OGGETTO: Art.27-bis D.Lgs 152/2006 e s.m.i. – Procedimento Autorizzatorio Unico (PAU). GETA SRL. Polo Ecologico in Località Alta Valle del Bretta nel Comune di Ascoli Piceno (AP). Progetto “Vasca 3-bis”. Avviso di indizione conferenza di servizi in forma simultanea e modalità sincrona (art.14 legge 241/1990 e s.m.i.) per il 14/01/2026. Contributo istruttorio.

COMMENTO

Figura 5.3: Foto aerea per l'individuazione dei recettori maggiormente esposti

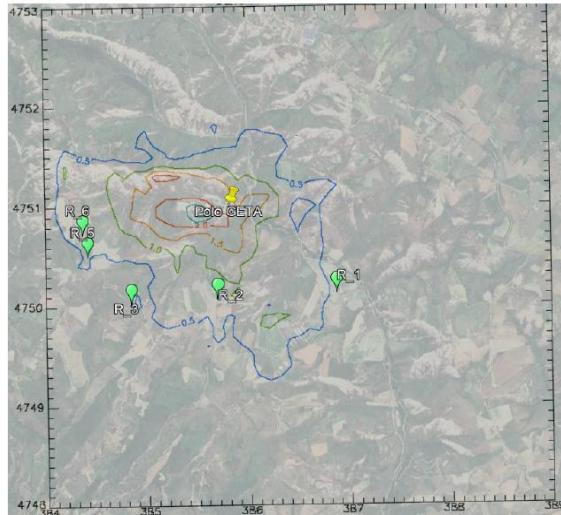
Infine, per la componente atmosfera, nello scenario post-operam le concentrazioni degli inquinanti risultano al di sotto dei valori limite normativi, per cui non è stata rilevata alcuna criticità essendo l'incremento rispetto allo scenario ante-operam scarsamente significativo. Le mappe di isoconcentrazione per i vari parametri considerati non hanno evidenziato aree critiche per i recettori maggiormente esposti.
